Avaliação do Risco de Falha das Barragens de Rejeitos da Mina de Bauxita Mineração do Norte (MRN), Município de Oriximiná, Estado do Pará, Nordeste do Brasil

Steven H. Emerman, Malach Consulting, 785 N 200 W, Spanish Fork, Utah 84660, EUA,
E-mail: SHEmerman@gmail.com, Tel: 1-801-921-1228

Relatório elaborado a pedido da VoicesNGO
Apresentado em 27 de abril de 2026

Figura 10-1: Mancha de Inundação do Cenário A das Barragens TP01 e TP02

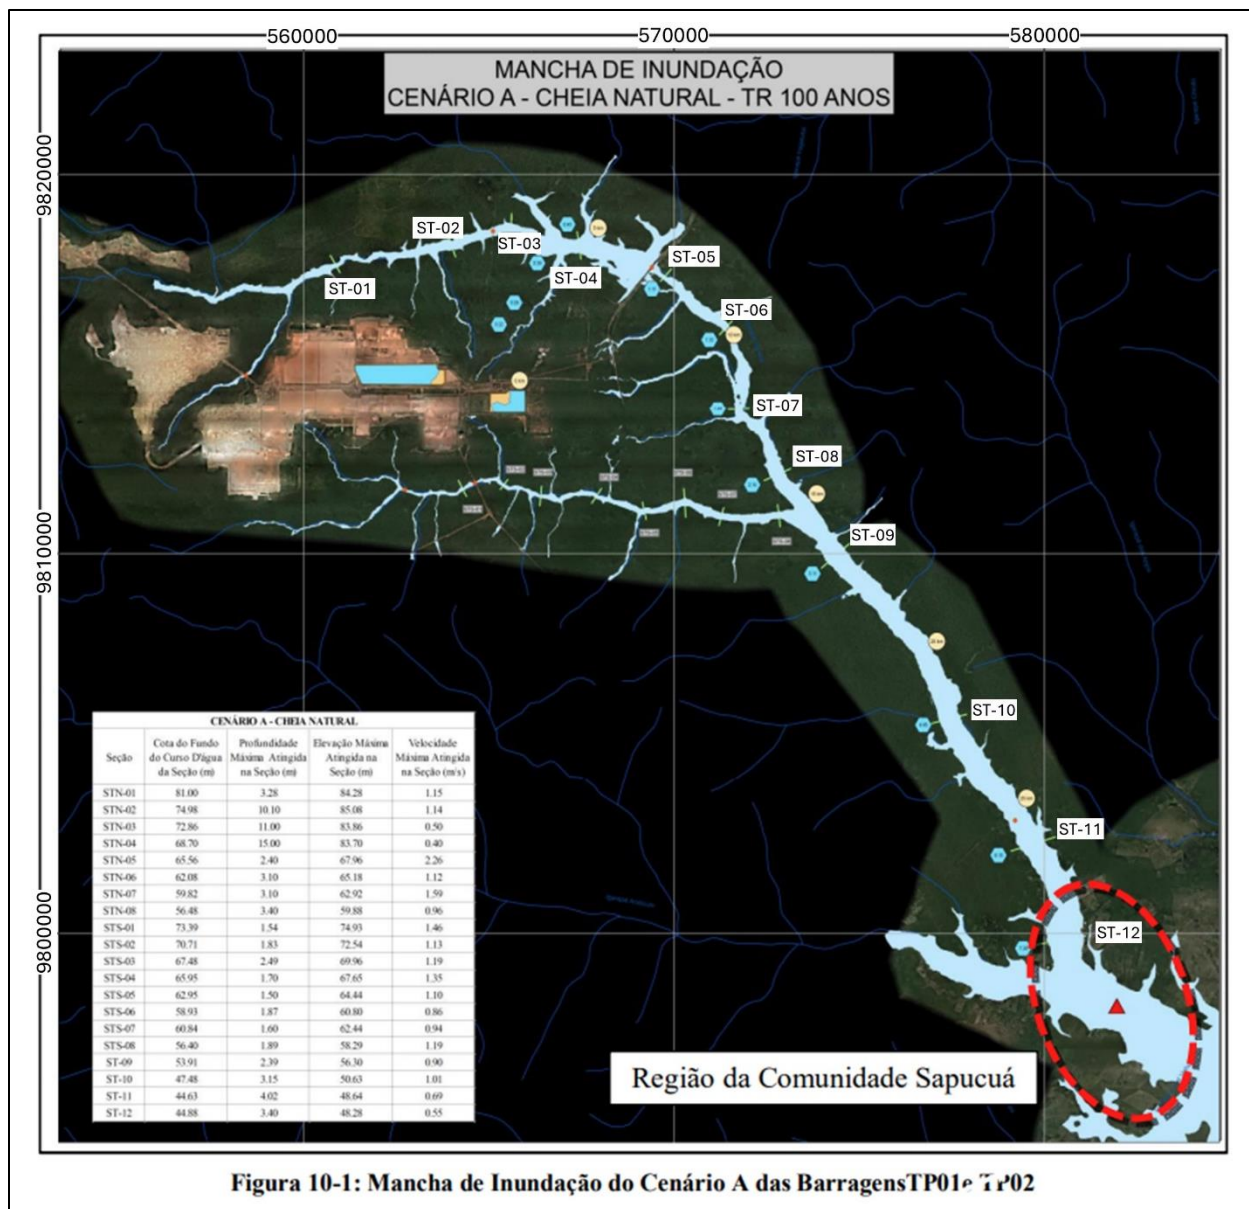
Figura 16a. A BVP Engenharia (2018c) calculou a inundação que resultará de uma cheia com tempo de retorno de 100 anos nos cursos d'água a jusante da barragem de rejeitos, sem ocorrer a falha de nenhuma das barragens de rejeitos (denominado Cenário A). Uma vez que as análises das falhas das barragens de rejeitos TP1 e TP2 durante uma inundação com tempo de retorno de 10.000 anos (denominada Cenário C) supunham uma inundação com tempo de retorno de 100 anos nos cursos d'água a jusante (uma contradição ilógica), o mapa acima mostra o cenário base para inundações sem contribuição adicional das instalações de armazenamento de rejeitos (comparar com Figs. 16d-f). A cor azul indica provavelmente o limite da inundação a uma profundidade de 0,61 metros, mas isso não foi esclarecido pela BVP Engenharia (2018c). Notar a localização da comunidade de Sapucaá a sudeste da interseção das coordenadas 9800000 N e 580000 E. Ver a seleção de parâmetros de inundação na tabela inserida na Tabela 11a deste relatório. Figura da BVP Engenharia (2018c) com sobreposição de etiquetas maiores.

Figura 10-2: Mancha de Inundação da Ruptura hipotética no Cenário B da Parede Norte da Barragem TP01

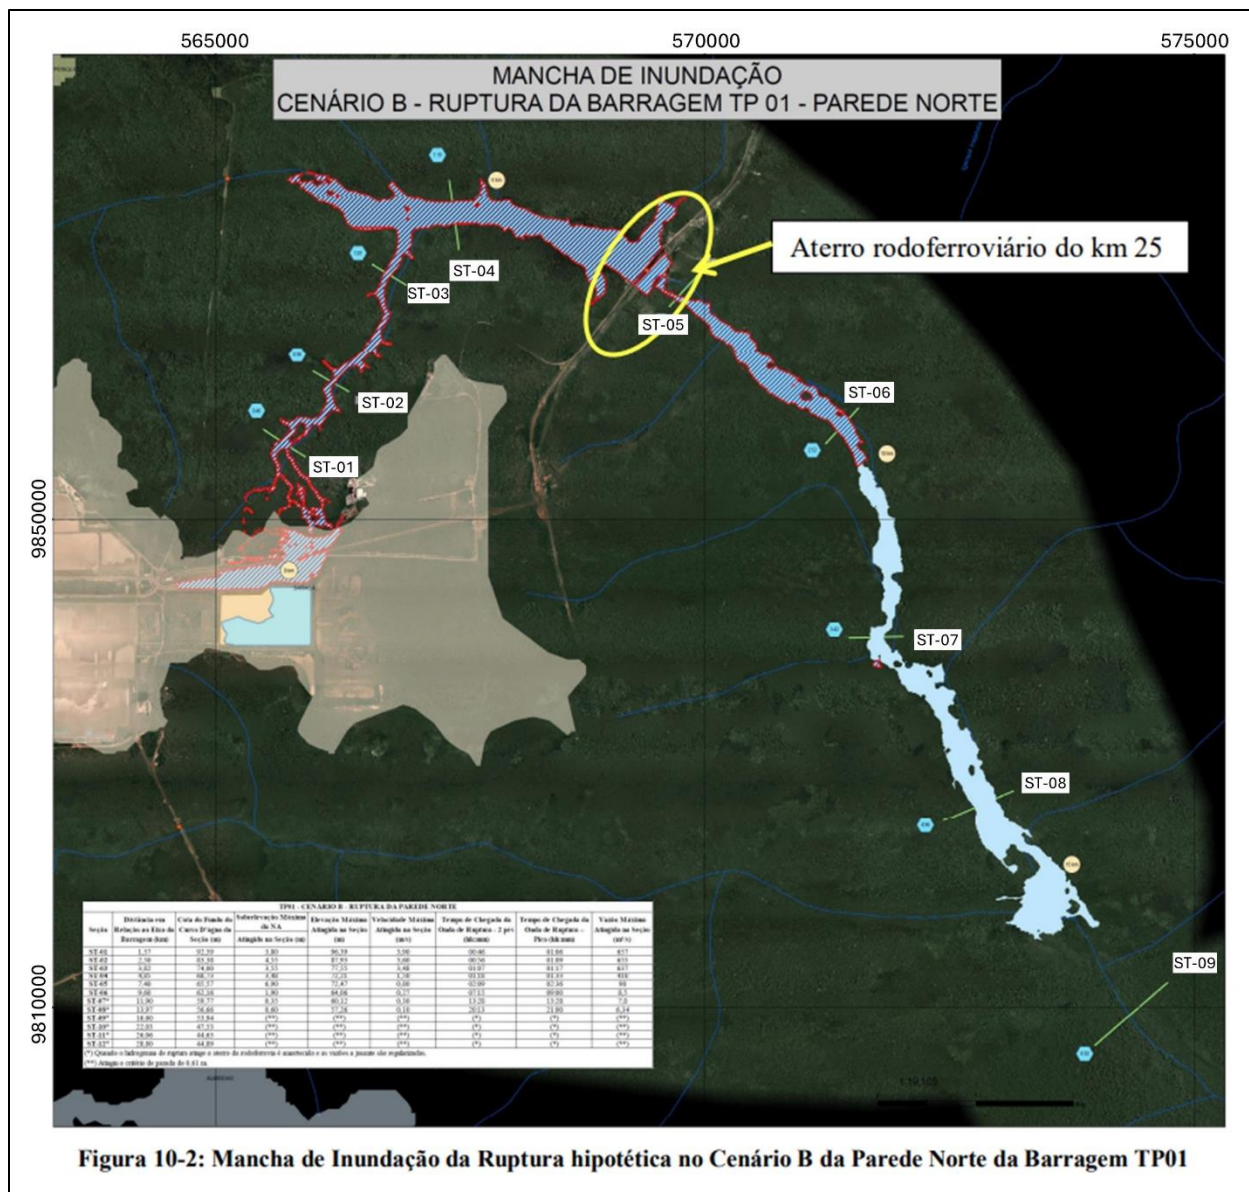
Figura 16b. A BVP Engenharia (2018c) calculou a inundação que resultará da falha da parede norte da barragem de rejeitos TP1 durante um “dia seco”, considerando a ausência de precipitação e o fluxo normal nos cursos d’água a jusante (denominado Cenário B). O cálculo considerou que a inundação de rejeitos ficaria represada atrás de um aterro rodoferroviário, com fluxo controlado através de uma galeria de drenagem. De acordo com a BVP Engenharia (2018a-b), “Recomenda-se que seja realizado um estudo com intuito de verificar a integridade do aterro da rodoferrovia”. No entanto, não há indícios de que tal estudo tenha sido realizado. A cor azul indica provavelmente o limite de inundação a uma profundidade de 0,61 metros, mas isso não foi esclarecido no documento da BVP Engenharia (2018c), que também não esclareceu o significado do padrão hachurado. Notar a localização da comunidade de Sapucú a sudeste da interseção das coordenadas 9800000 N e 580000 E (comparar com Fig. 16a). Ver a seleção de parâmetros de inundação na tabela inserida na Tabela 11b deste relatório. Figura da BVP Engenharia (2018c) com sobreposição de etiquetas maiores.

Figura 10-3: Mancha de Inundação da Ruptura hipotética no Cenário B da Parede Sul da Barragem TP01

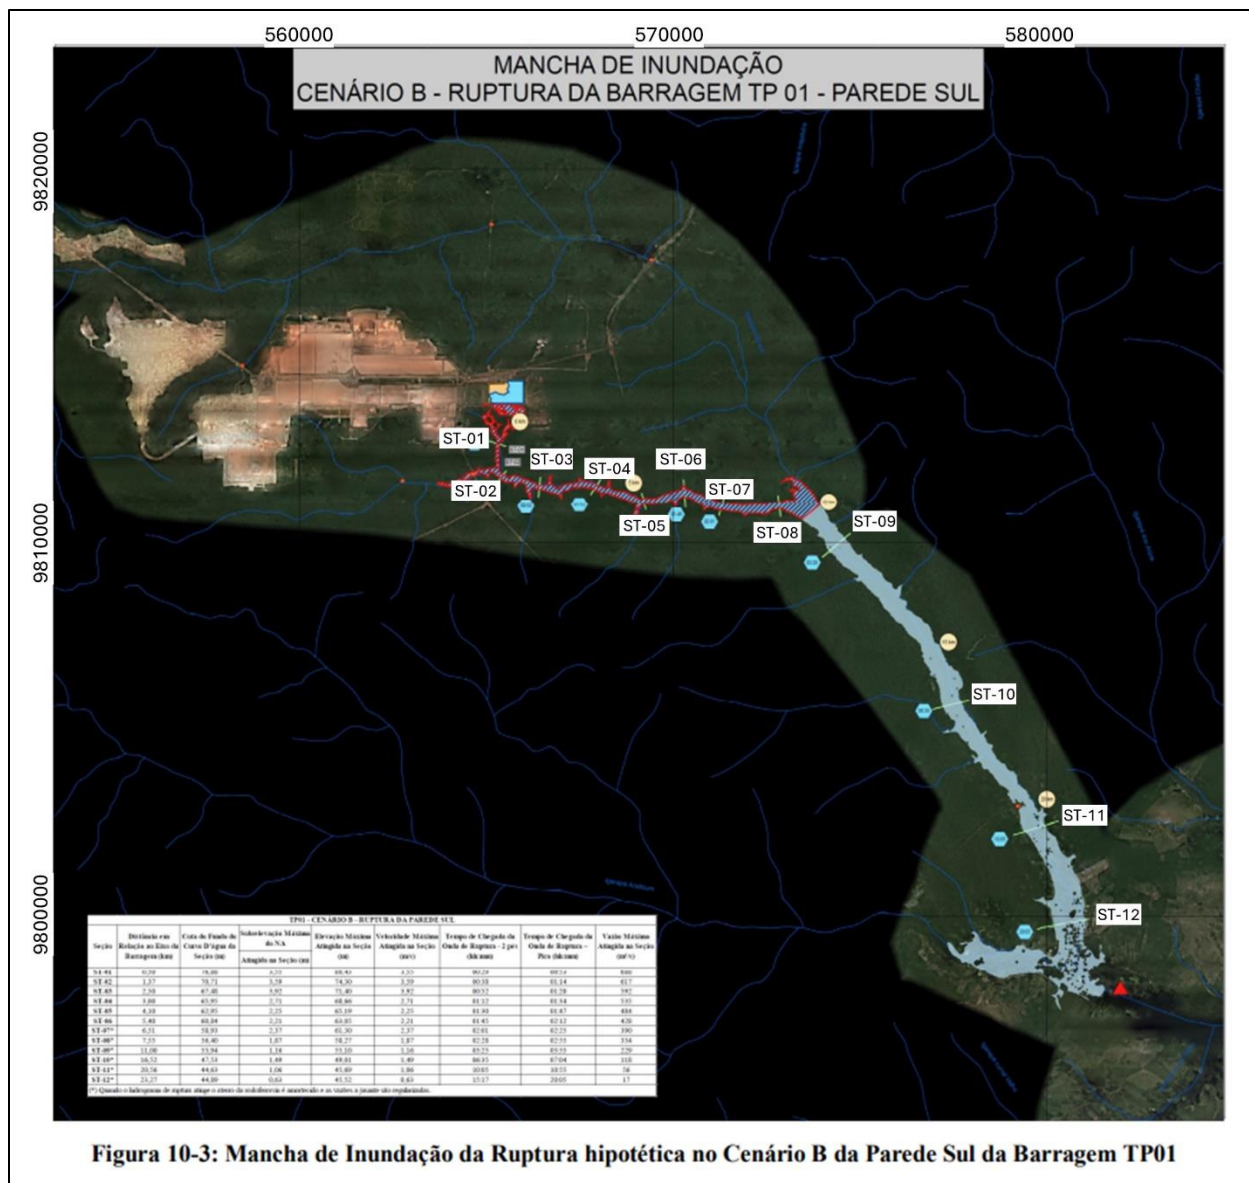
Figura 16c. A BVP Engenharia (2018c) calculou a inundação que resultará da falha da parede sul da barragem de rejeitos TP1 durante um “dia seco”, considerando a ausência de precipitação e o fluxo normal nos cursos d’água a jusante (denominado Cenário B). O cálculo considerou que a inundação de rejeitos ficaria represada atrás de um aterro rododiferroviário, com fluxo controlado através de uma galeria de drenagem (comparar com Fig. 16b). De acordo com a BVP Engenharia (2018a-b), “Recomenda-se que seja realizado um estudo com intuito de verificar a integridade do aterro da rododiferrovia”. No entanto, não há indícios de que tal estudo tenha sido realizado. A cor azul indica provavelmente o limite de inundação a uma profundidade de 0,61 metros, mas isso não foi esclarecido no documento da BVP Engenharia (2018c), que também não esclareceu o significado do padrão hachurado. Notar a localização da comunidade de Sapucaá no triângulo vermelho a sudeste da interseção das coordenadas 9800000 N e 580000 E (comparar com Fig. 16a). Ver a seleção de parâmetros de inundação na tabela inserida na Tabela 11c deste relatório. Figura da BVP Engenharia (2018c) com sobreposição de etiquetas maiores.

Figura 10-4: Mancha de Inundação da Ruptura hipotética no Cenário C da Parede Norte da Barragem TP01

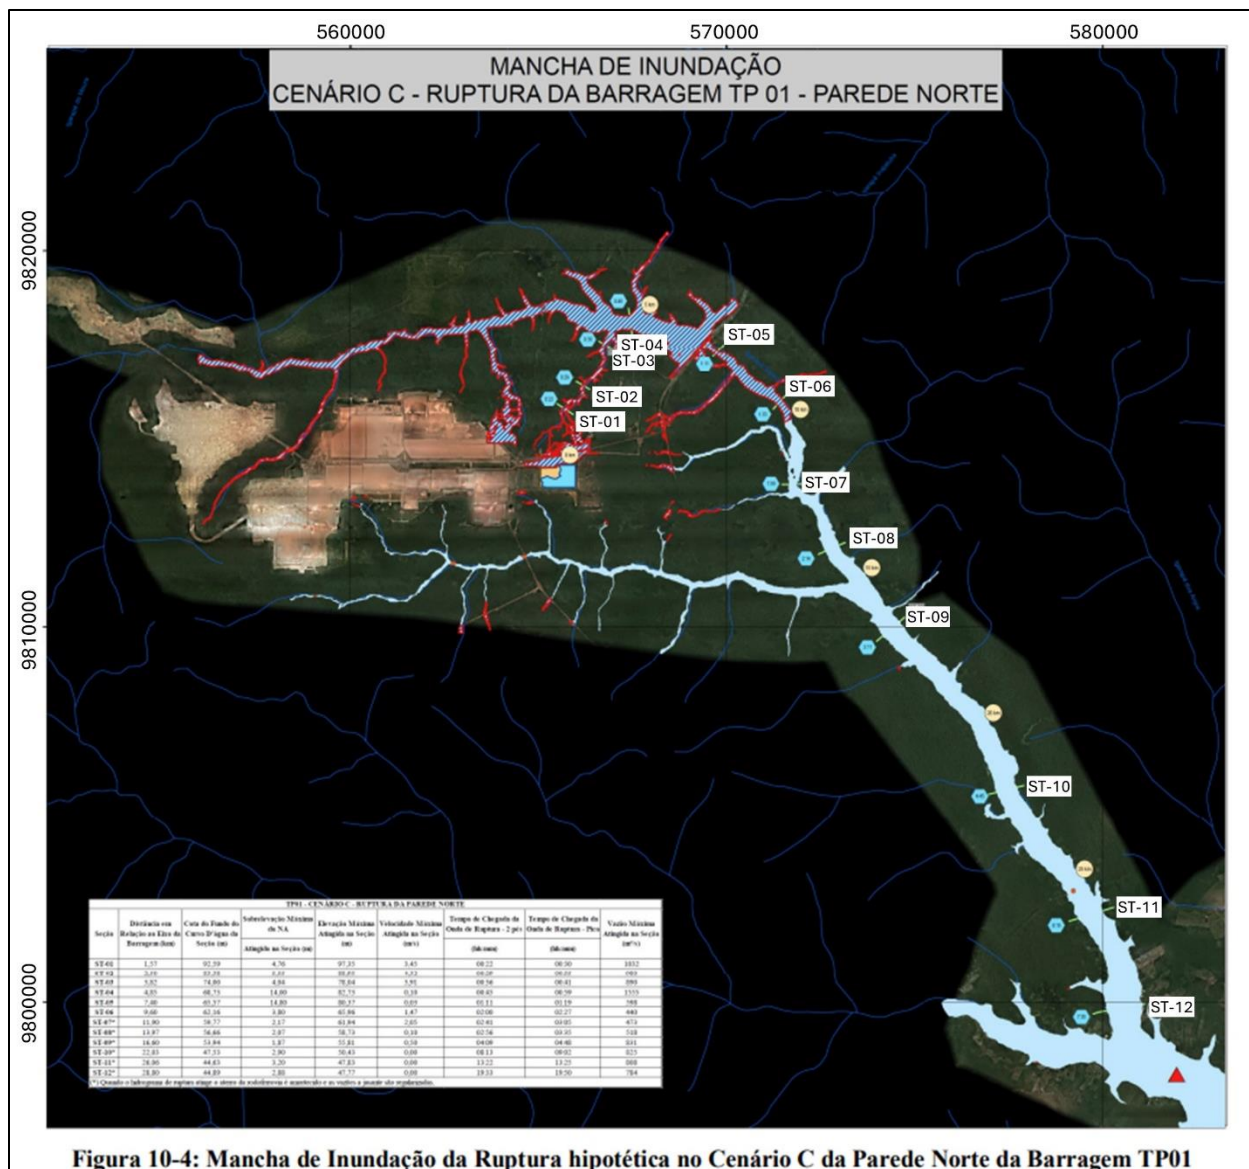
Como exemplo final, a BVP Engenharia (2018c) demonstrou que, no Cenário C, a ruptura da parede norte da barragem de rejeitos TP2 fará com que o fluxo passe por e oblitere potencialmente a comunidade de Sapucuá (ver Fig. 16f e Tabela 11f). Assim como ocorreu com as consequências da falha de TP1, as consequências da falha de TP2 podem ter sido subestimadas devido à premissa de ocorrência de uma cheia com período de retorno de apenas 100 anos nos cursos d'água a jusante, bem como à premissa de que o aterro ferroviário e a galeria de drenagem resistiriam a uma tempestade extrema. Em resumo, para ambas as barragens de rejeitos TP1 e TP2, existe um modo de falha plausível (galgamento de alguma parede em resposta a uma cheia com período de retorno de 10.000 anos) que resultará na chegada da onda de rejeitos à comunidade de Sapucuá, com consequências potencialmente desastrosas. Não há análise de ruptura de barragem referente à barragem de rejeitos TP3 disponível para o autor.

Figura 16d. A BVP Engenharia (2018c) calculou a inundação que resultará da falha da parede norte da barragem de rejeitos TP1 devido ao galgamento durante uma cheia com tempo de retorno de 10.000 anos (denominado Cenário C), mas considerando uma cheia com tempo de retorno de 100 anos nos cursos d'água a jusante (uma contradição ilógica). O cálculo considerou que a inundação de rejeitos ficaria represada atrás de um aterro rodoferroviário, com fluxo controlado através de uma galeria de drenagem (comparar com Fig. 16b). De acordo com a BVP Engenharia (2018a-b), "Recomenda-se que seja realizado um estudo com intuito de verificar a integridade do aterro da rodoferrovia". No entanto, não há indícios de que tal estudo tenha sido realizado. A cor azul indica provavelmente o limite de inundação a uma profundidade de 0,61 metros, mas isso não foi esclarecido no documento da BVP Engenharia (2018c), que também não esclareceu o significado do padrão hachurado. Notar a localização da comunidade de Sapucuá no triângulo vermelho a sudeste da interseção das coordenadas 9800000 N e 580000 E (comparar com Fig. 16a). Assim, o mapa esclarece que a inundação de rejeitos resultante de uma falha por galgamento da barragem TP1 atingirá e passará pela comunidade de Sapucuá, podendo obliterar completamente a comunidade. Ver a seleção de parâmetros de inundação na tabela inserida na Tabela 11d deste relatório. Figura da BVP Engenharia (2018c) com sobreposição de etiquetas maiores.

Figura 1.17 - Seção do Reservatório SP-9.

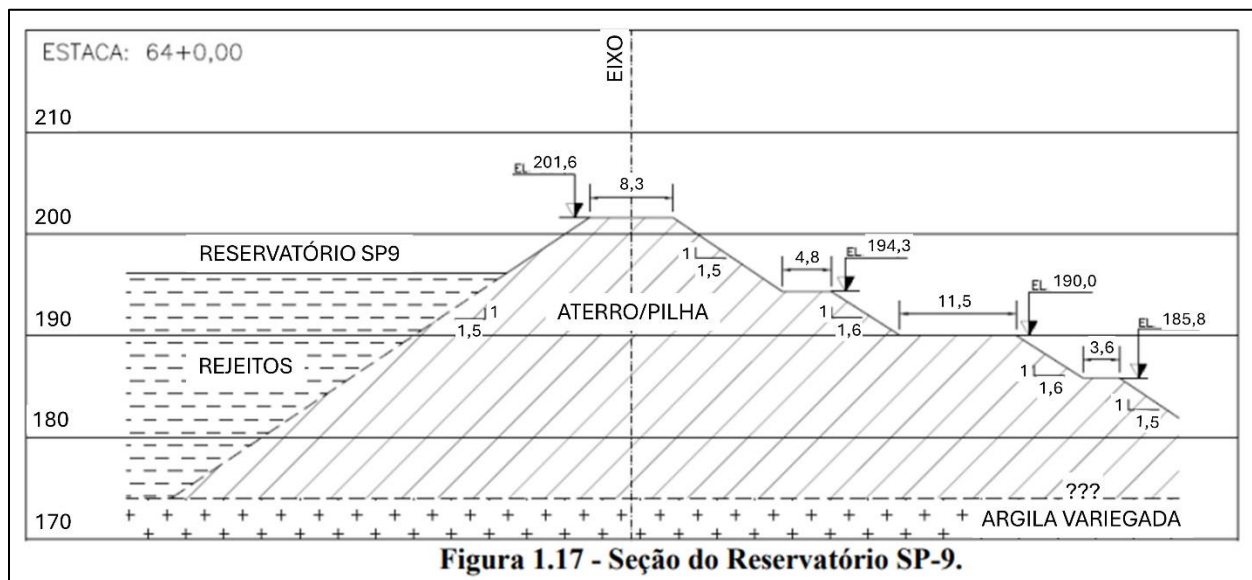
Em resumo, a inclinação típica de 1V:1,5H (34° em relação à horizontal) utilizada nos taludes externos das barragens de rejeitos da mina MRN está muito fora dos padrões da indústria.

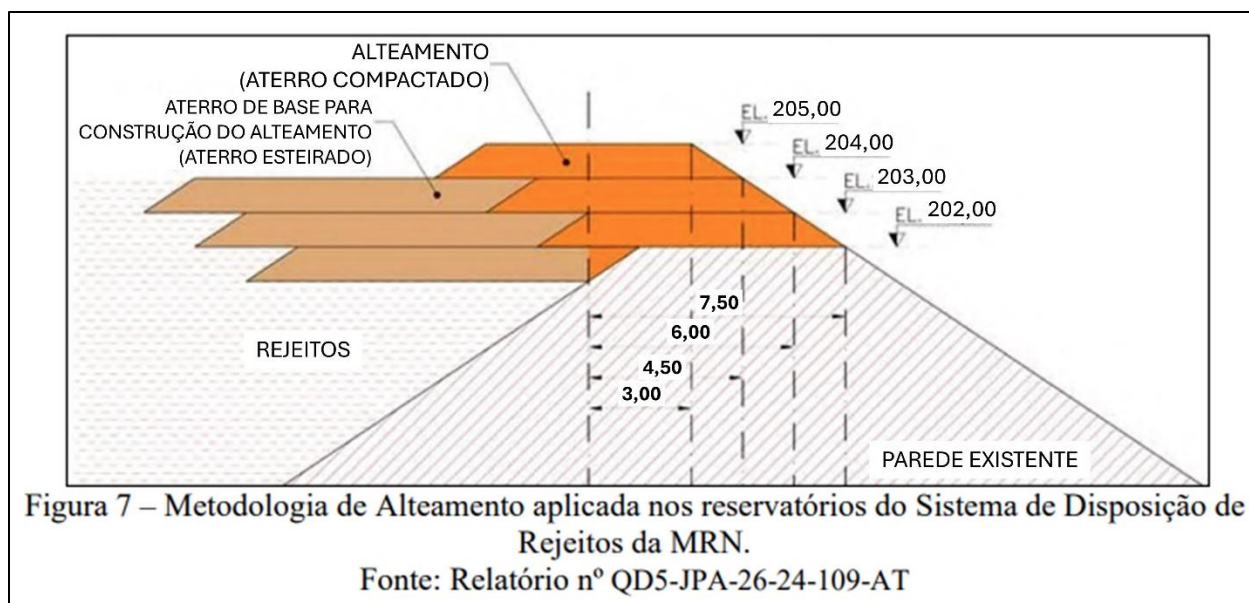
A Pimenta de Ávila Consultoria (2021) continua, “A Figura 8 ilustra a delimitação entre a porção do maciço estruturalmente independente dos rejeitos (à direita do eixo em vermelho) da porção estruturalmente dependente dos rejeitos (à esquerda do eixo em vermelho), para o caso típico da MRN. Esta é, portanto, uma situação diferente do conceito clássico de alteamento por montante, onde os aterros de alteamentos estão completamente apoiados no rejeito e, logo, a estabilidade da estrutura é totalmente dependente da resistência do rejeito. Para a comprovação de que a condição de estabilidade das estruturas da MRN é independente da resistência do rejeito e dos materiais sobrejacentes ao mesmo, foram realizadas análises de estabilidade, desconsiderando-se a resistência do rejeito e dos materiais nele apoiados (aterro submerso e parte do aterro de alteamento). Os fatores de segurança obtidos são satisfatórios ($FS > 1,5$), indicando que a segurança das estruturas não é dependente da resistência dos rejeitos”. A expressão “o caso típico da MRN” confirma ainda que a barragem de rejeitos genérica na mina MRN foi alteada utilizando o método a montante (comparar Figs. 18a-b com Figs. 5a). O restante da citação afirma, essencialmente, que as barragens de rejeitos não são, de fato, barragens a montante, uma vez que possuem um fator de segurança aceitável, uma exceção que não encontra respaldo nem nas regulamentações brasileiras nem nos padrões da indústria. Assim como em Fig. 18a, a seção transversal em Fig. 18b mostra claramente material de construção da barragem sobre rejeitos não compactados, indicando que a barragem de rejeitos foi alteada utilizando o método a montante (comparar com Fig. 5a).

Figura 18a. Um relatório de consultoria para a Mineração Rio do Norte demonstra claramente que a barragem de rejeitos genérica na mina MRN foi alteada utilizando o método a montante, uma vez que o material de construção da barragem foi depositado sobre rejeitos não compactados (comparar com Fig. 5a). De acordo com a Pimenta de Ávila Consultoria (2021), “Conforme apresentado no documento QD5-JPA-26-24-109-AT, a Pimenta de Ávila entende que uma barragem pode ser considerada, do ponto de vista estrutural, como alteada por linha de centro, mesmo se em alguma etapa de alteamento o eixo tiver sido deslocado para montante, desde que a porção da mesma, apoiada somente em aterro compactado ou fundação competente, independente da resistência dos rejeitos, seja suficiente para garantir a estabilidade do maciço”. Assim, os consultores estão essencialmente argumentando que as barragens a montante são, na verdade, barragens de linha central, o que não tem base na regulamentação brasileira nem nos padrões da indústria, mas que poderia explicar por que oito barragens a montante foram reclassificadas como barragens de linha central, embora duas tenham sido posteriormente reclassificadas como barragens a montante (ver Tabela 3). Com base no exposto acima, deve-se presumir que todas as sete barragens de rejeitos listadas como barragens de linha central (ver Tabela 2a) são, na verdade, barragens a montante. Pimenta de Ávila Consultoria (2021) continua, “Este conceito é também defendido pelo consultor internacional Andrew Robertson (Robertson Geoconsultants)”. Assim, a Pimenta de Ávila Consultoria (2021) defende a reclassificação das barragens a montante não com base em quaisquer regulamentações brasileiras ou normas do setor, mas apenas com base na opinião de um único indivíduo, e nem mesmo em qualquer publicação desse indivíduo. Figura da Pimenta de Ávila Consultoria (2021) com sobreposição de etiquetas maiores.
